ENTE DEL PARCO DEL CONERO
Via Peschiera n. 30
60020 SIROLO (AN)

DETERMINAZIONE DIRETTORIALE

N. 25 P

Oggetto: Presa d'atto ai sensi dell'art. 3.7 del Regolamento del Parco - procedimento di Sanatoria per progetto: "difformità nella realizzazione rispetto quanto autorizzato a seguito del rilascio del titolo unico n. 44/2019 – Frazione Poggio – Fg 150 mapp 59" – **Ditta SIAT**.

2 particolare sponda scala 1:25
con bordo a sfioro

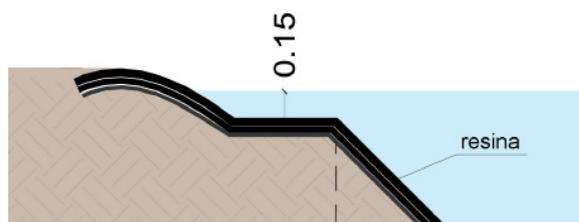
- Realizzazione della scala di accesso alla superficie balneabile composta da n° 7 gradini della larghezza di circa mt 2,00 con un corrimano in acciaio centrale, oltre una piattaforma con ciottoli e lastre di pietra a secco di dimensioni di m 2,80 x 2,00;
- Realizzazione di gradoni nella parte immersa, nella porzione adiacente all'area di fito-depurazione;
- Delimitazione del perimetro della zona balneabile con paletti in legno b= 0,75 m e cordino bianco;
- Delimitazione dell'area rigenerante con una staccionata in legno b= 0,90

- ampliamento della porzione dedicata alla fitodepurazione fino a raggiungere almeno una superficie pari ad 1/3 rispetto a quella della porzione balneabile. **A tal fine dovrà essere conteggiata la superficie degli specchi acquei** (escluse le superfici emerse) e si ritiene opportuno venga prodotto un rilievo con drone;
- modifiche del sistema al fine di realizzare il passaggio dell'acqua a pelo libero dalla porzione balneabile a quella per la fitodepurazione (come previsto in progetto);
- modifiche del bordo interno del bacino balneabile in maniera tale da dargli la forma prevista in progetto e di cui si riporta sotto una figura estrapolata dagli elaborati progettuali. Il materiale utilizzato dovrà essere tale da assicurare che la superficie, sia nella parte emersa che in quella sommersa, abbia il "grip" necessario per un'agevole fuoriuscita di tutte le specie animali;

In alternativa si ritiene possibile modificare il bordo, similmente a quanto proposto, sagomando lo stesso, ma in maniera tale da creare una superficie inclinata (rispetto all'orizzontale) al massimo del 30% (17 gradi – rif. Piano di Gestione della Fauna) e contemporaneamente regolare il livello dell'acqua in altezza, così che la superficie inclinata si trovi immersa in acqua per almeno 2/3 della sua ampiezza. Dovrà comunque essere prodotto uno schema grafico raffigurante in scala adeguata la soluzione finale e riportante le misure precise, da sottoporre al Parco;

2 particolare sponda scala 1:25
con bordo a sfioro

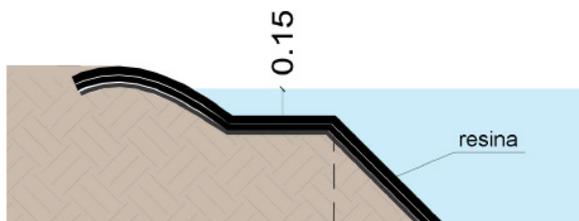
- *Realizzazione di una scala di accesso alla superficie balneabile composta da n° 7 gradini della larghezza di circa mt 2,00 con un corrimano in acciaio centrale, oltre una piattaforma con ciotoli e lastre di pietra a secco di dimensioni di m 2,80 x 2,00;*
- *Realizzazione di gradoni nella parte immersa, nella porzione adiacente all’area di fito-depurazione;*
- *Delimitazione del perimetro della zona balneabile con paletti in legno h= 0,75 m e cordino bianco;*
- *Delimitazione dell’area rigenerante con una staccionata in legno h= 0,90*

- ampliamento della porzione dedicata alla fitodepurazione fino a raggiungere almeno una superficie pari ad 1/3 rispetto a quella della porzione balneabile. **A tal fine dovrà essere conteggiata la superficie degli specchi acquei** (escluse le superfici emerse) e si ritiene opportuno venga prodotto un rilievo con drone;
- modifiche del sistema al fine di realizzare il passaggio dell’acqua a pelo libero dalla porzione balneabile a quella per la fitodepurazione (come previsto in progetto);
- modifiche del bordo interno del bacino balneabile in maniera tale da dargli la forma prevista in progetto e di cui si riporta sotto una figura estrapolata dagli elaborati progettuali. Il materiale utilizzato dovrà essere tale da assicurare che la superficie, sia nella parte emersa che in quella sommersa, abbia il “grip” necessario per un’agevole fuoriuscita di tutte le specie animali;

In alternativa si ritiene possibile modificare il bordo, similmente a quanto proposto, sagomando lo stesso, ma in maniera tale da creare una superficie inclinata (rispetto all’orizzontale) al massimo del 30% (17 gradi – rif. Piano di Gestione della Fauna) e contemporaneamente regolare il livello dell’acqua in altezza, così che la superficie inclinata si trovi immersa in acqua per almeno 2/3 della sua ampiezza. Dovrà comunque essere prodotto uno schema grafico raffigurante in scala adeguata la soluzione finale e riportante le misure precise, da sottoporre al Parco;
